**Oggetto: Codice procedura 10847 - Costruzione ed esercizio di un impianto di produzione di energia elettrica da fonte eolica "FIORA" di potenza nominale pari a 52,8 MW, da realizzarsi nel comune di Manciano (GR) e delle opere ed infrastrutture connesse**

ALLEGATO n1 OSSERVAZIONI IMPIANTO EOLICO INDUSTRIALE "FIORA" COMPOSTO da n. 4 immagini e 4 pagine.      IMMAGINE n. 1

IMMAGINE n. 2 CUMULO IMPIANTI EOLICI nel BACINO VISIVO TERRITORIO di MANCIANO e di MONTALTO di CASTRO.

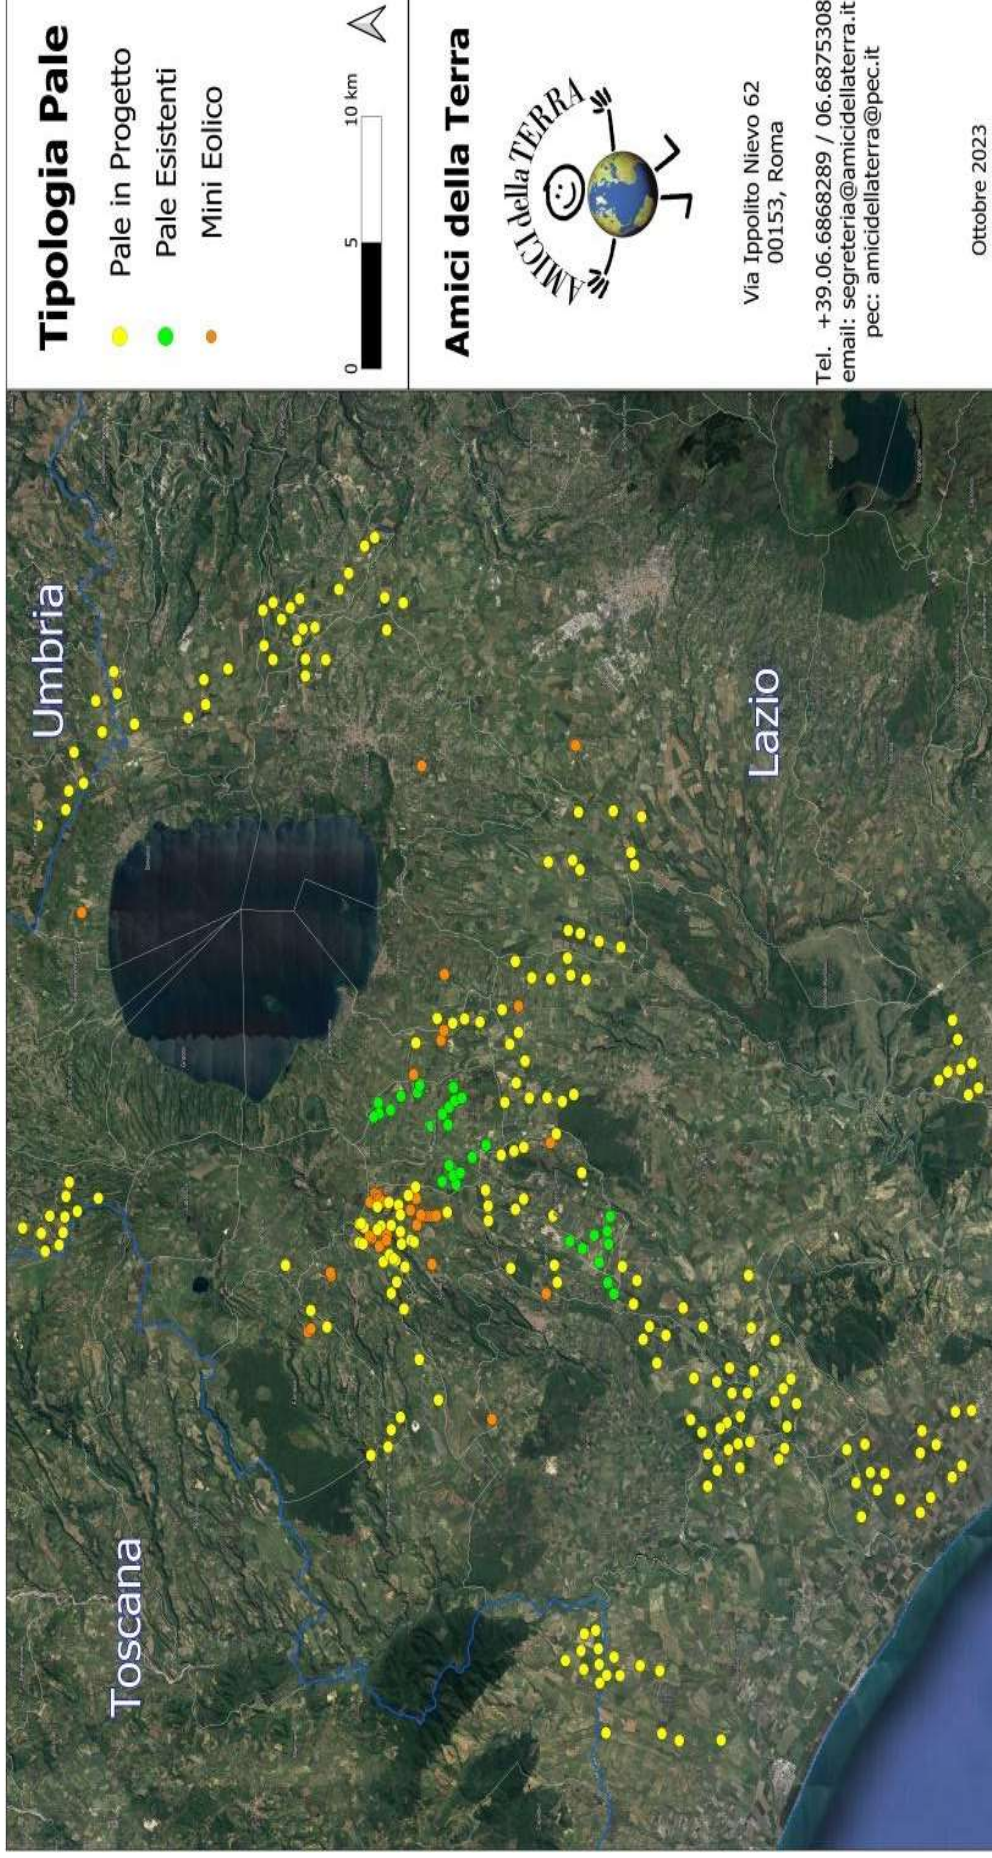
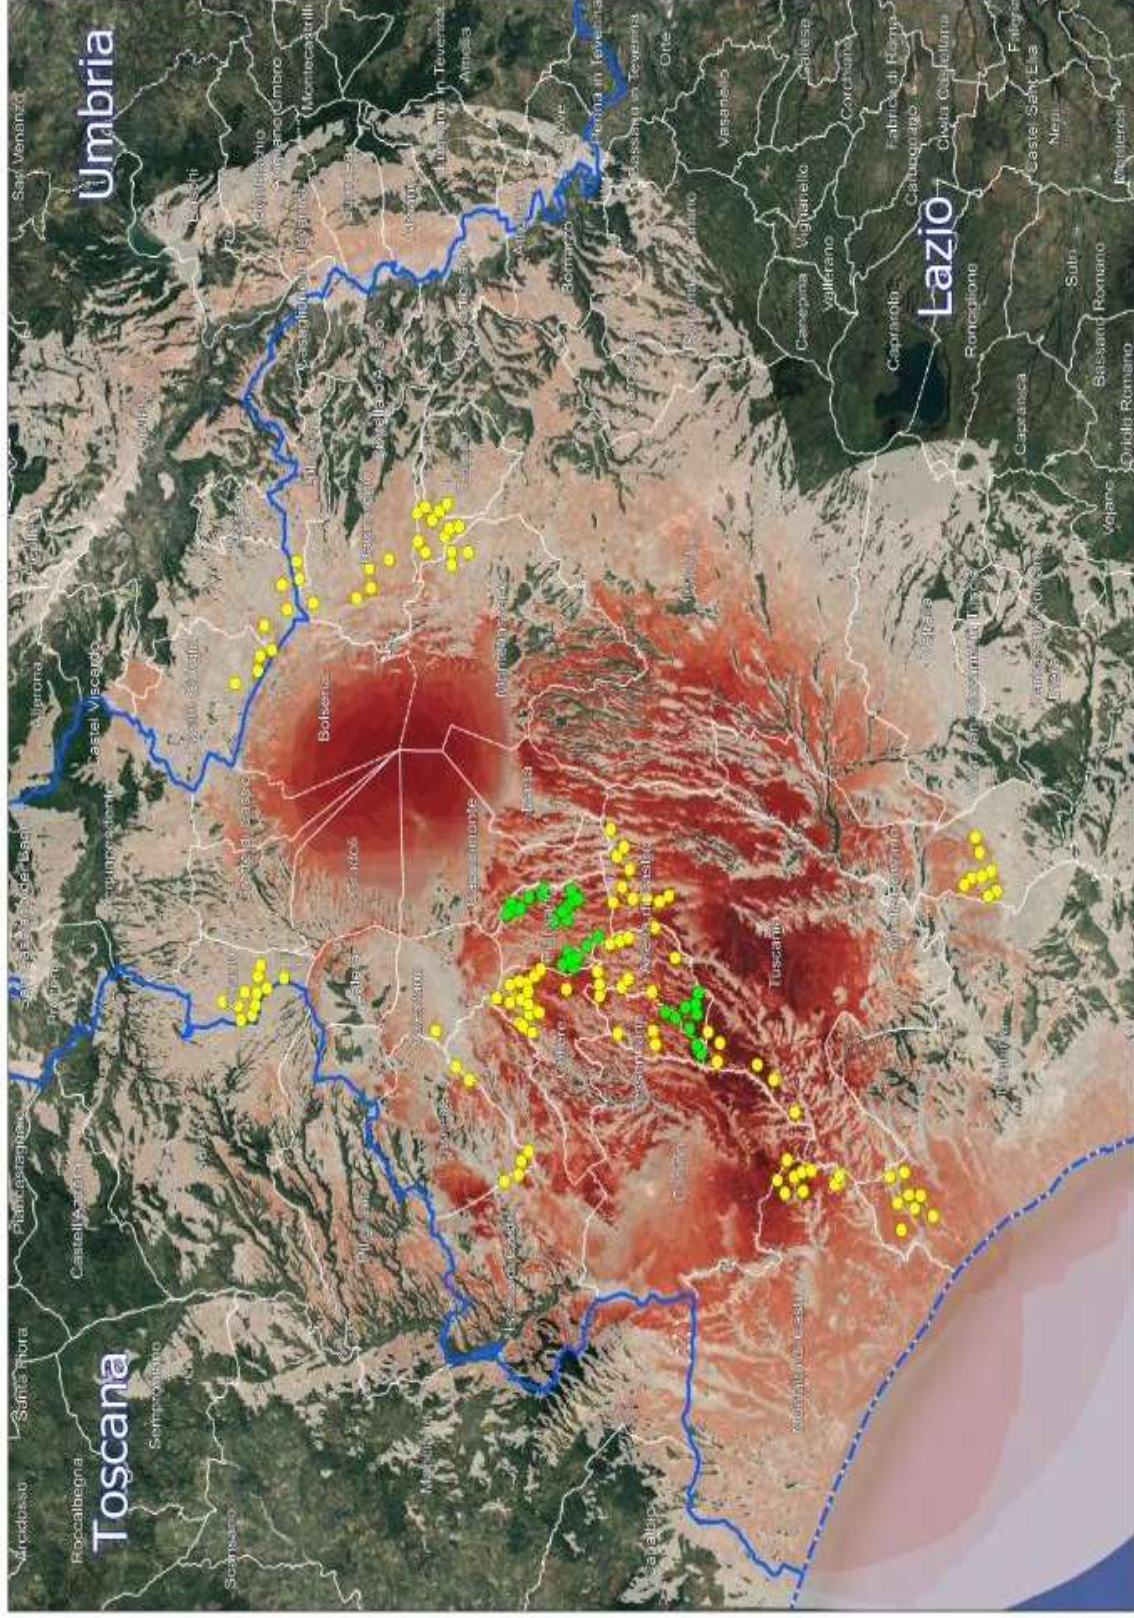
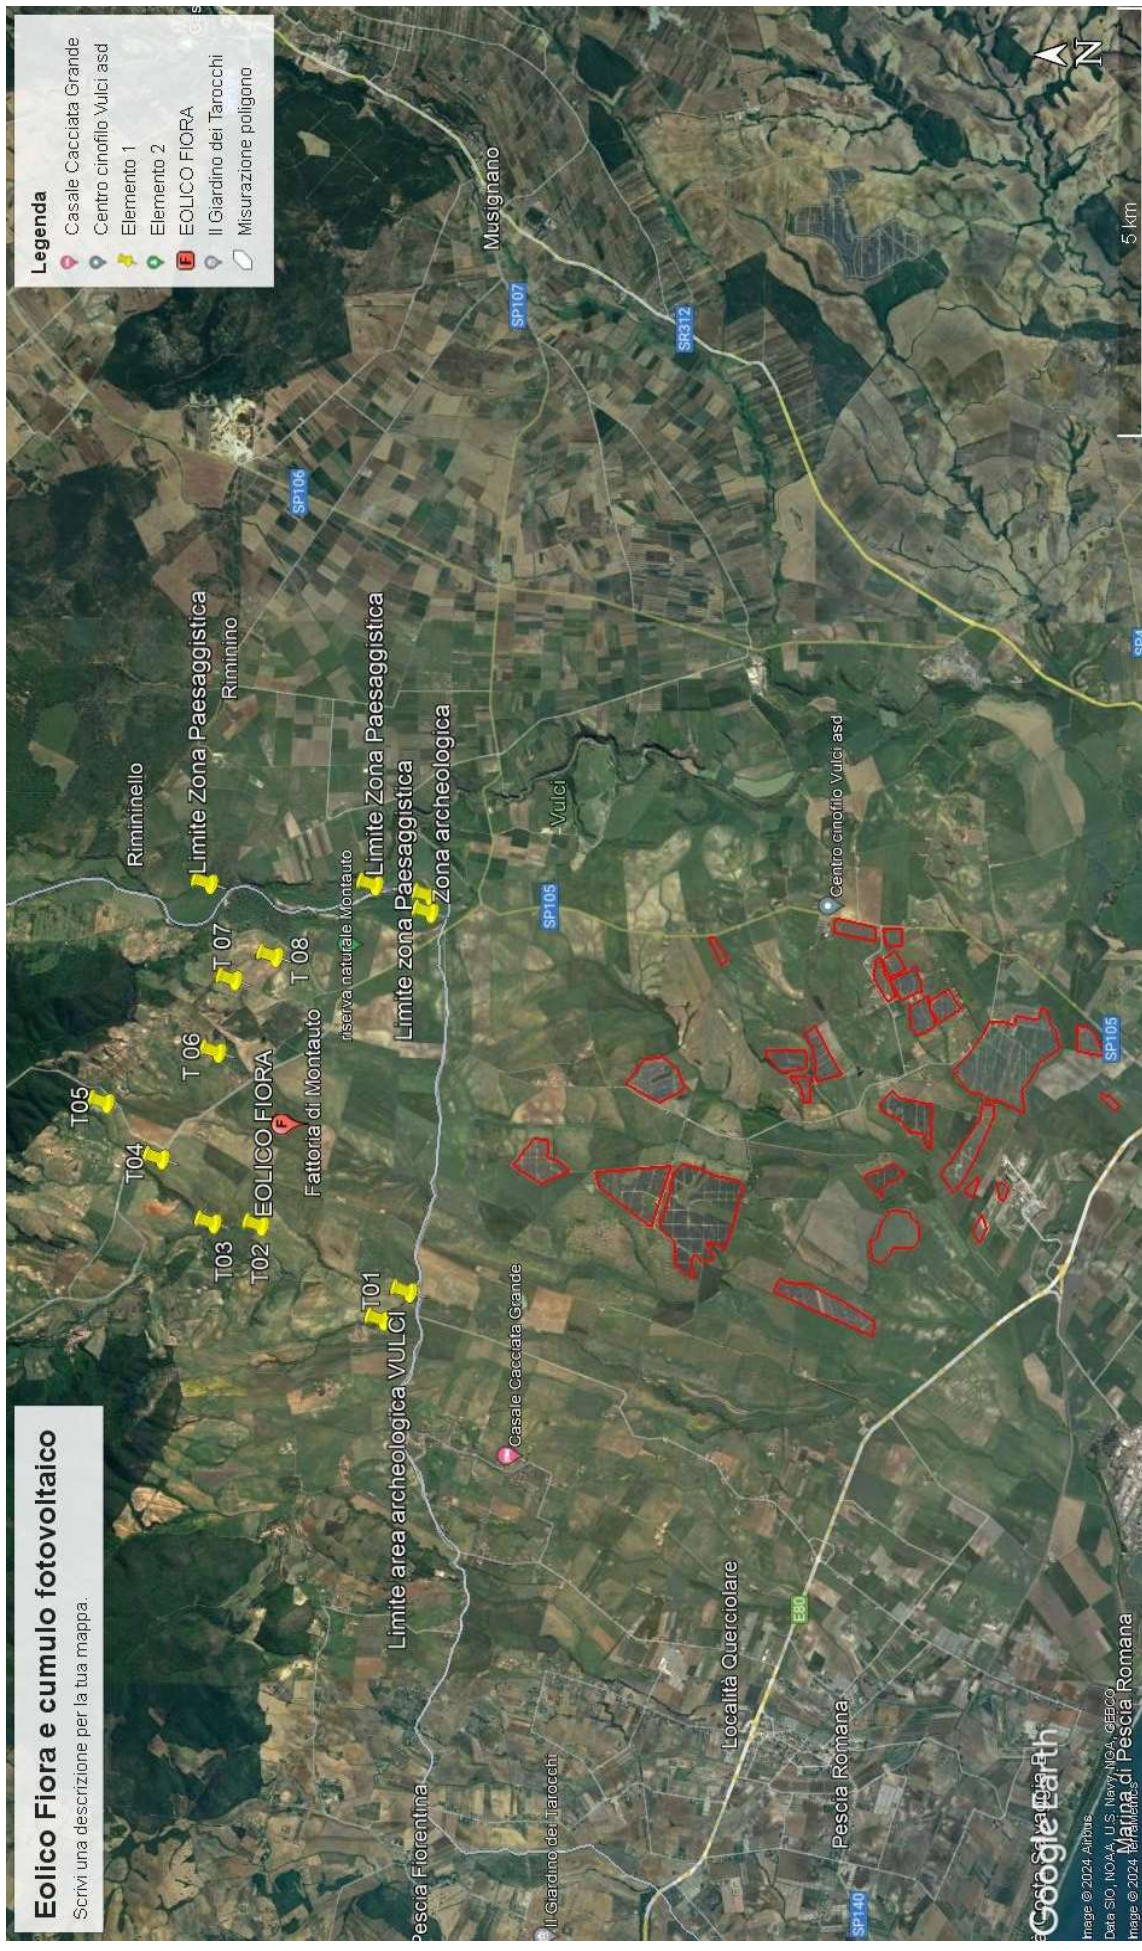
**3) OSSERVAZIONE: CUMULO e SATURAZIONE IMPIANTI FER NELLA PROVINCIA di VITERBO, IN PARTICOLARE NEL COMUNE DI MONTALTO DI CASTRO E NELLA ZONA A CONFINE CON IL COMUNE di MANCIANO che SI TROVANO NELLO STESSO BACINO VISIVO.**

La zona in cui in cui è stato progettato l'eolico Fiora è già occupata da diversi centinaia di ettari di impianti fotovoltaici già esistenti e in procedura VIA al Mase e alla Regione Lazio così come da diversi progetti di impianti eolici industriali ( vedi Allegato Osservazioni immagini nn. 2,3 e 4. L'impianto eolico Fiora, pur trovandosi in Toscana ma nello stesso bacino visivo del territorio limitrofo laziale ed a poche centinaia di metri da una zona già estremamente satura del Lazio, andrebbe ad appesantire una situazione già *critica per la sostenibilità ambientale.*
